H27-B-1 深度52.72~52.81m 最新活動面の走向・傾斜 (No.39) を変更、それに伴い条線方向 (No.40) を変更

第833回審査会合
机上配布資料1
敦賀発電所2号炉 敷地の地形、地質・地質構造について
参考資料1 薄片観察結果
参考1-236頁

敦賀発電所2号炉 敷地の地形、地質・地質構造について

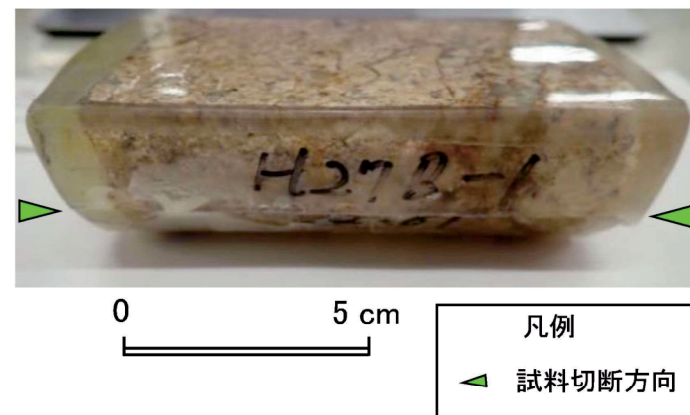
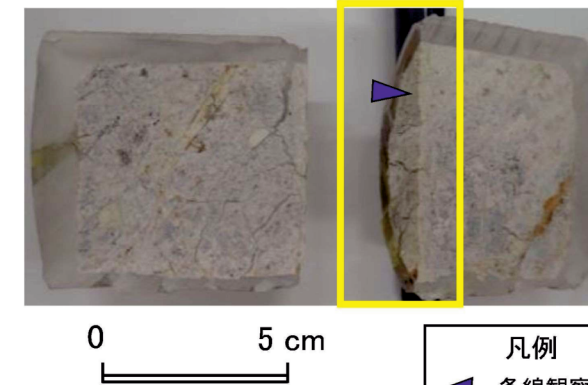
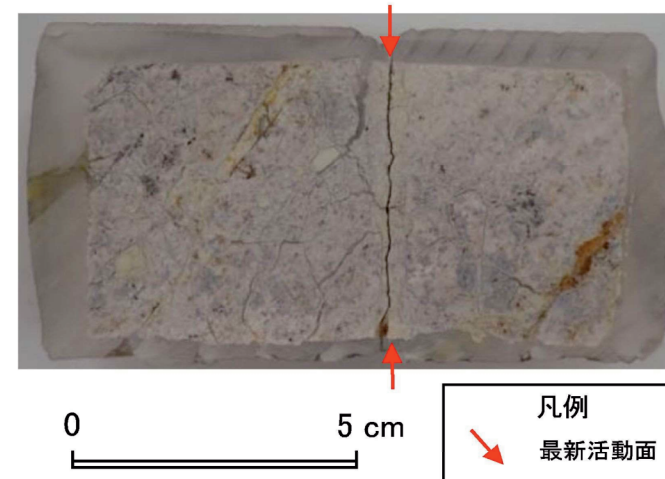
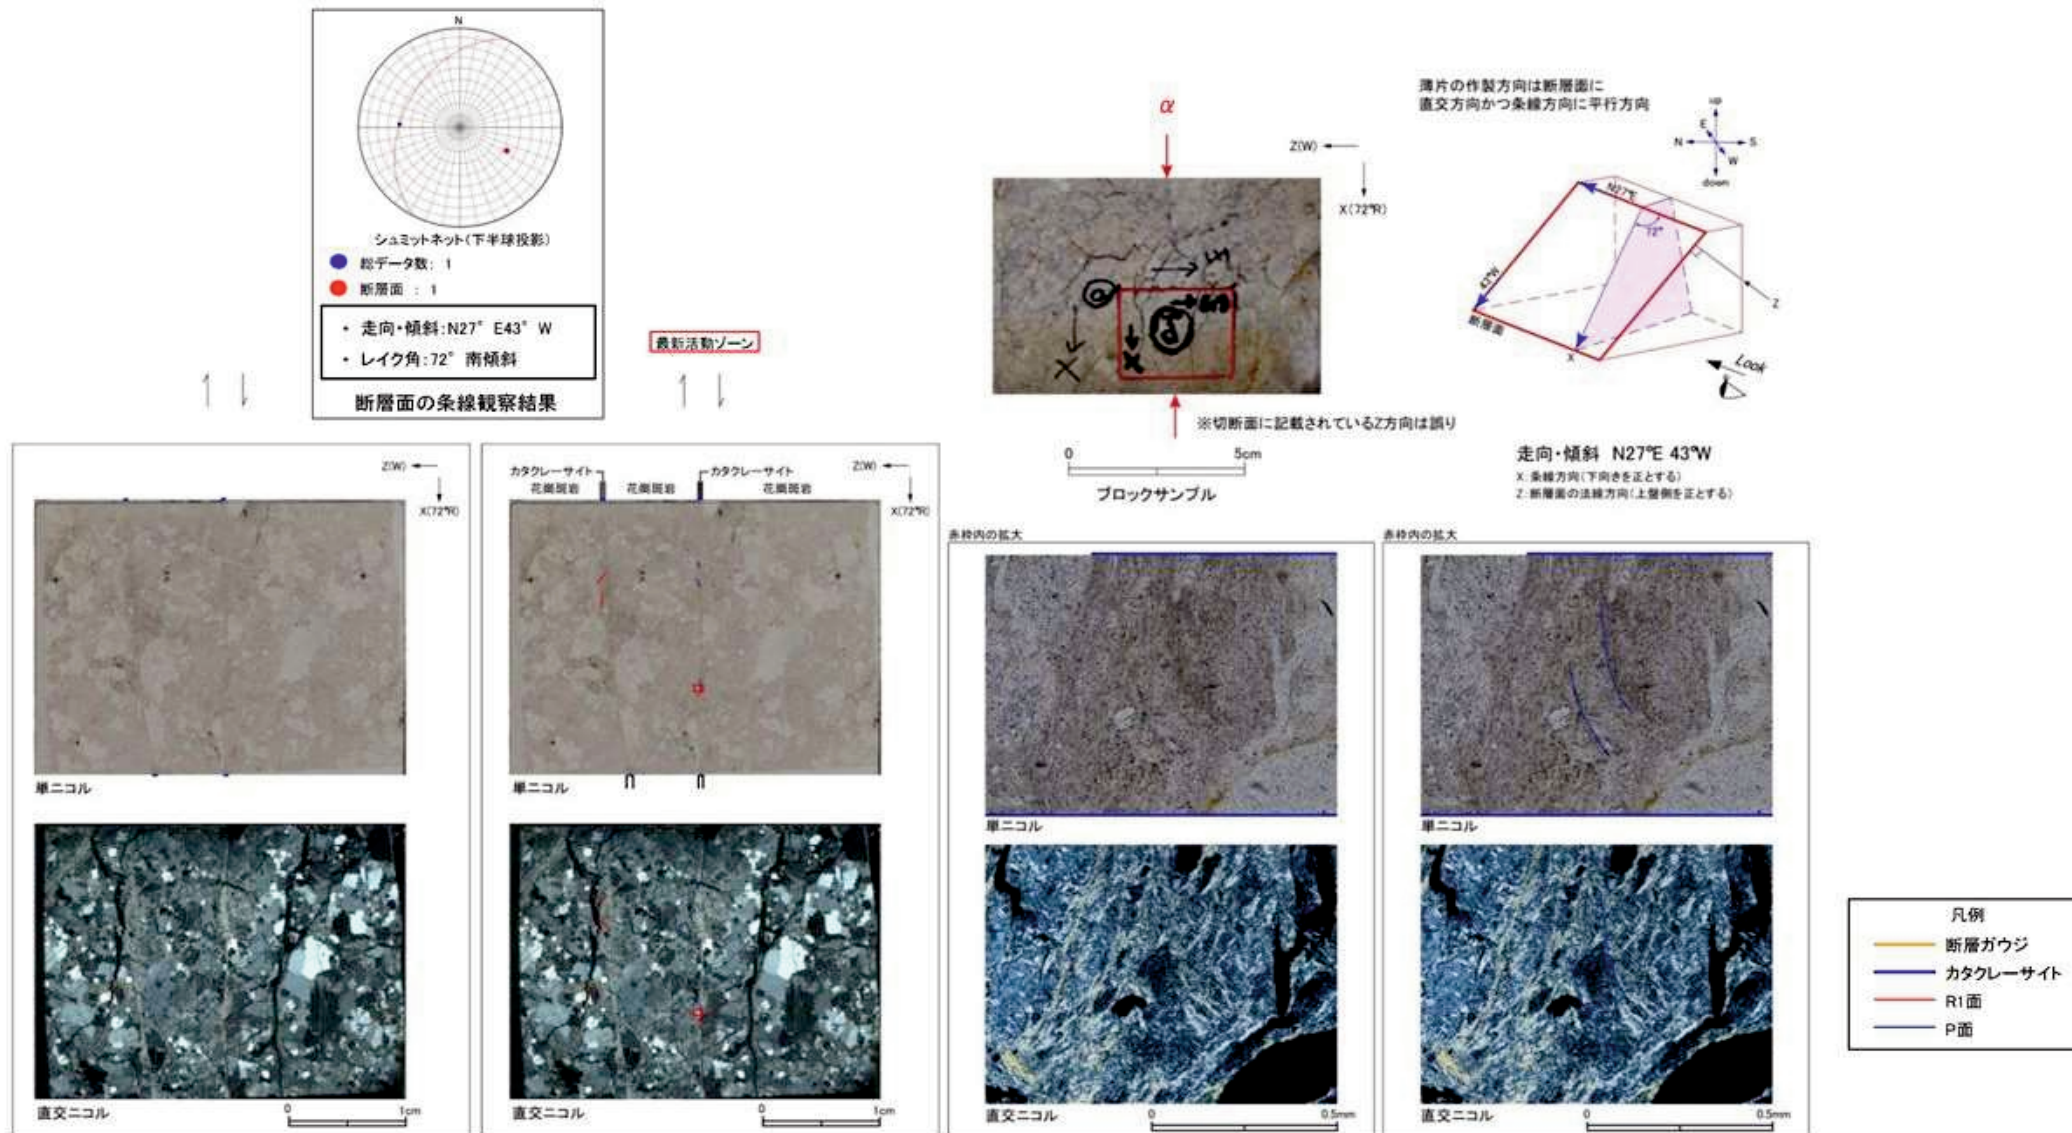
- 条線観察位置が最新活動面であることを残試料を用いて確認した。

H27-B-1 深度52.72~52.81m 最新活動面の走向・傾斜 (No.39) および条線方向 (No.40) を変更、それに伴い変位センス (No.41) を変更

- 薄片試料の観察自体は適切に実施されていたが、走向・傾斜の変更 (N15E82E→N27E43W)に伴い、上盤と下盤が入替ること及び条線が高角度になる (10R→72R)ことより、変位センスは「左ずれセンス」から「逆断層センス」となる。

・H27-B-1のボーリングコアから採取した薄片試料の観察結果によれば最新活動ゾーンの変位センスは、逆断層成分が卓越する。
 ・最新活動ゾーンに以下の特徴が認められることから、カタクレーサイトのみからなる破碎部であると判断した。
 > (カタクレーサイト)基質を構成する粘土鉱物は少ない。
 > (カタクレーサイト)断層面に沿った帯状の粘土状部は連続しない。
 > (カタクレーサイト)角ばった岩片が多い。
 > (カタクレーサイト)ジグソー状の角礫群が認められる。
 > 岩片は少ない。

第7.4.4.270図(3) 破碎部性状 H27-B-1 深度53.17~53.22m (変位センス, 薄片観察による断層岩区分(1/2))

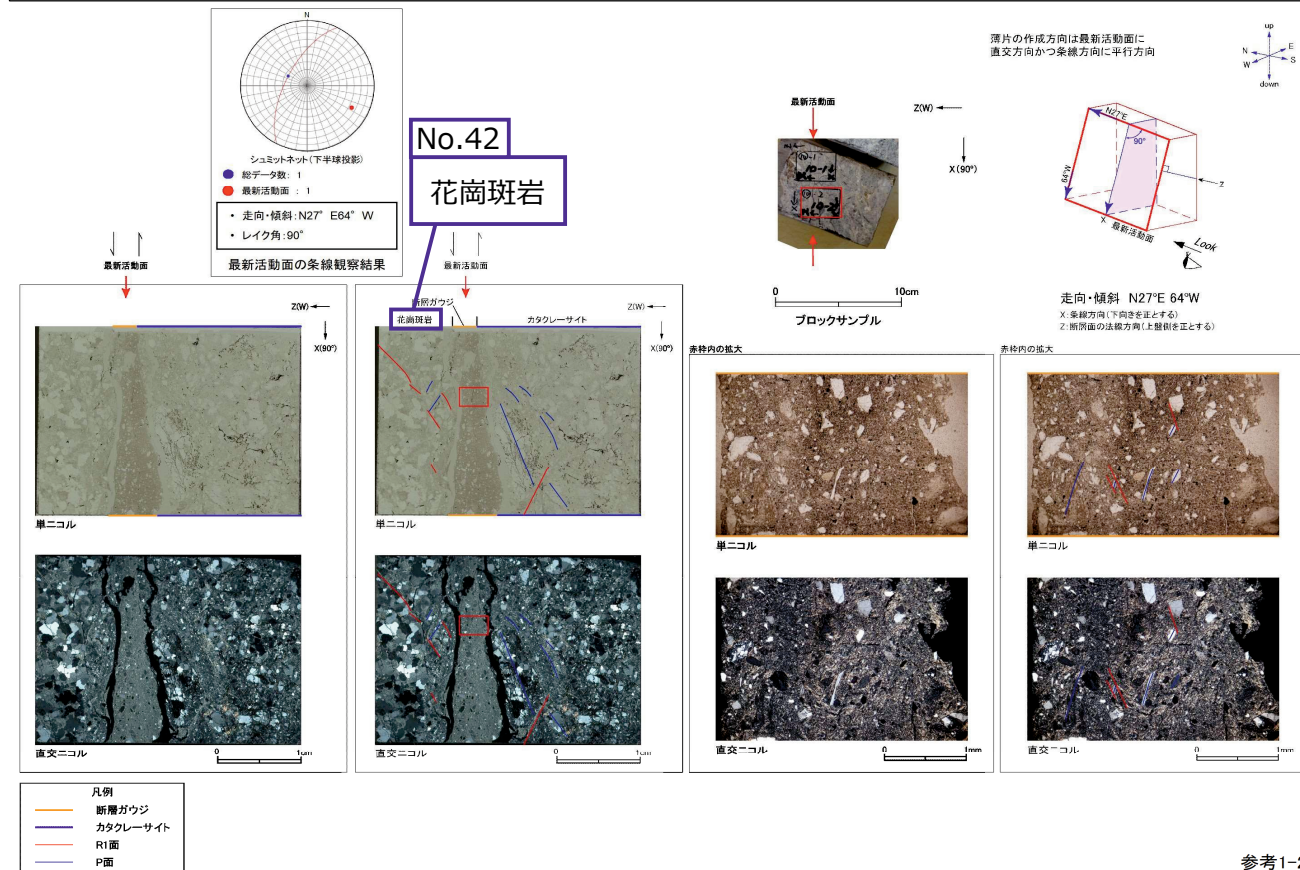
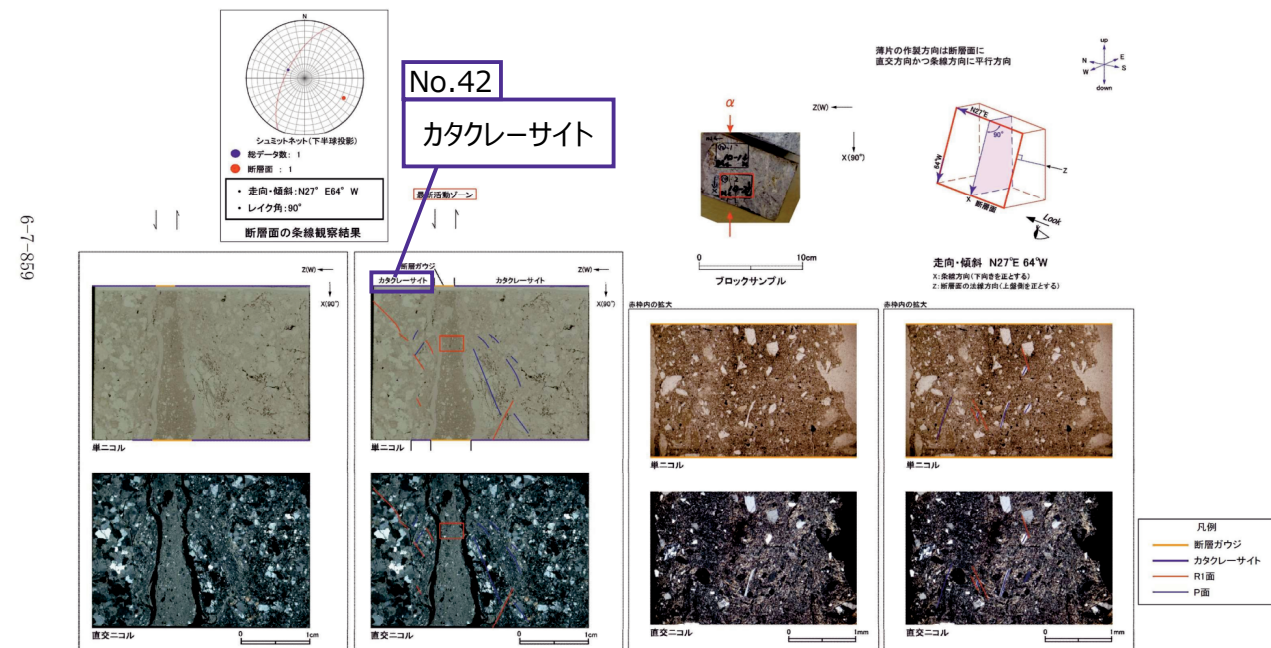
H27-B-1 深度53.17~53.22m 全景写真の記載 (No.42) を修正

H27-B-1のボーリングコア(深度53.17m)から採取した薄片試料の観察結果によれば最新活動面の変位センスは、正断層成分が卓越する。

・H27-B-1のボーリングコアから採取した薄片試料の観察結果によれば最新活動ゾーンの変位センスは、正断層成分が卓越する。
・最新活動ゾーンに以下の特徴が認められることから、断層ガウジと判断した。
➢ (断層ガウジ) 基質は粘土鉱物を主体とする。
➢ (断層ガウジ) 粘土状部の分布は帯状で直線的である。
➢ (断層ガウジ) 丸みを帯びている岩片が多い。
➢ 岩片は少ない。
